Monsieur le commissaire enquêteur,

Propriétaire de la Tour de Ry, un monument historique classé (<https://www.pop.culture.gouv.fr/notice/merimee/PA00105438>) situé sur la commune de Coussay, qui était en état de péril avancé et dont je poursuis la restauration, à la suite de mes parents, depuis 1993, je **m'oppose fermement au projet éolien sur la commune de Doussay**, refusé une première fois par la préfète de la Vienne, aujourd'hui devenue première ministre de la France, Madame Elisabeth Borne le 14 octobre 2014, notamment en raison de la présence de l'outarde canepetière (une espèce en voie de disparition dans les plaines <https://www.lpo.fr/la-lpo-en-actions/conservation-d-especes-menacees/especes-prioritaires/outarde-canepetiere>) ainsi que de la grande sensibilité patrimoniale du site d'implantation.

*Photomontage réalisé depuis le mur d'enceinte Nord/Est du château de Rochefort*

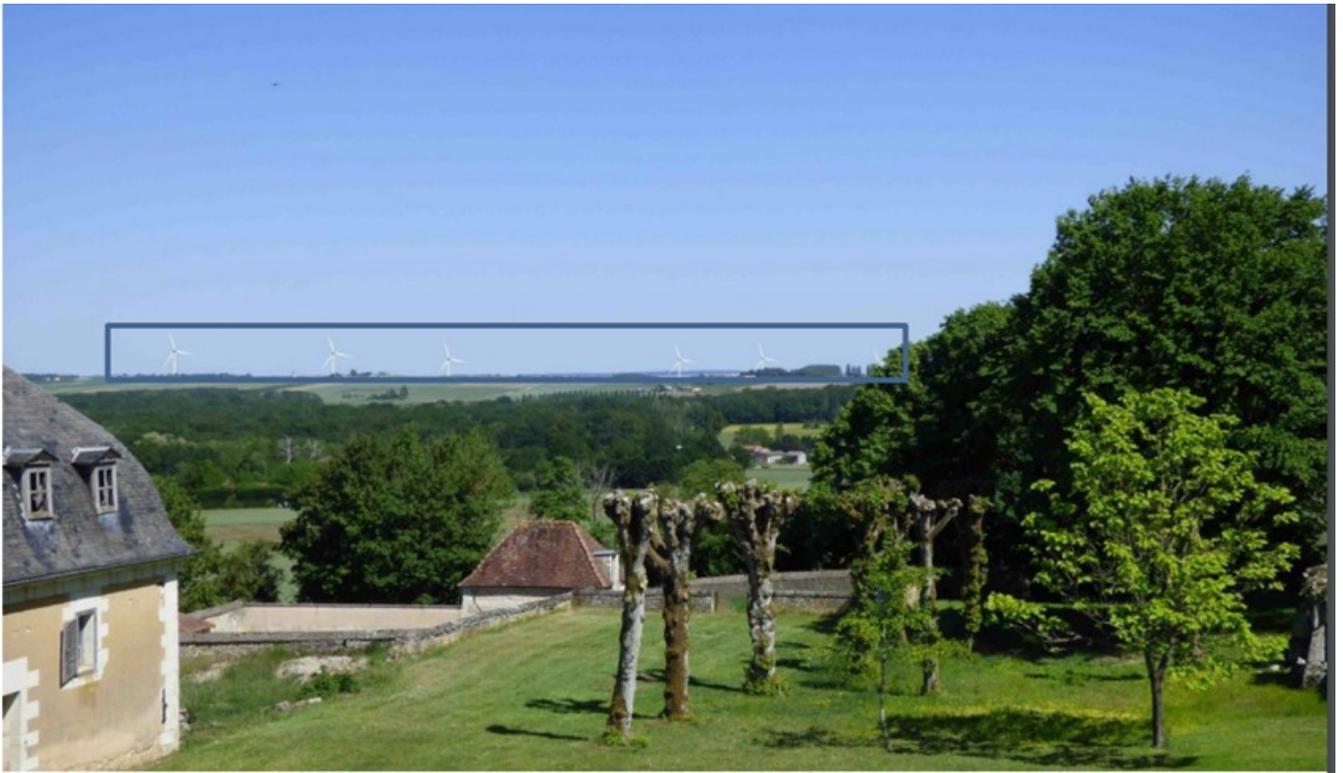
Enfin, le château de Coussay (classé monument historique) est également concerné par des visibilités et **l'étude d'impact aurait dû traiter de l'impact sur le château de Rochefort** (commune de Mirebeau, monument historique) appartenant au Site Patrimonial Remarquable de Mirebeau, et depuis lequel des visibilités sont aussi probables (cf photomontage suivant)
